高圧真空遮断器
VF-32D/40D(3000/3150A)形

三菱高圧真空遮断器 VF-32D/40D(3000/3150A)シリーズの仕様変更

図1 変更前

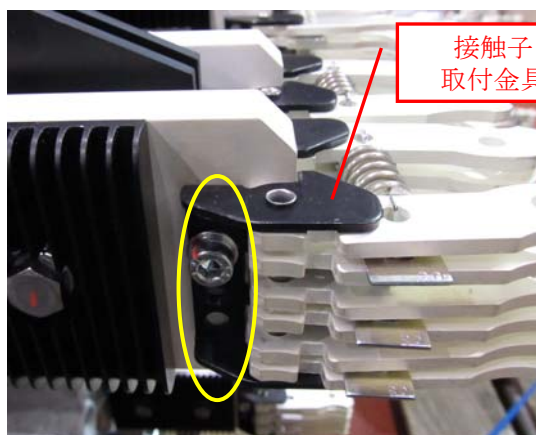
接触子ユニットの組立方法を見直したため、下記図のとおり主回路接触子取付を変更いたします。

従来品とは互換性があり、性能的には影響ありません。
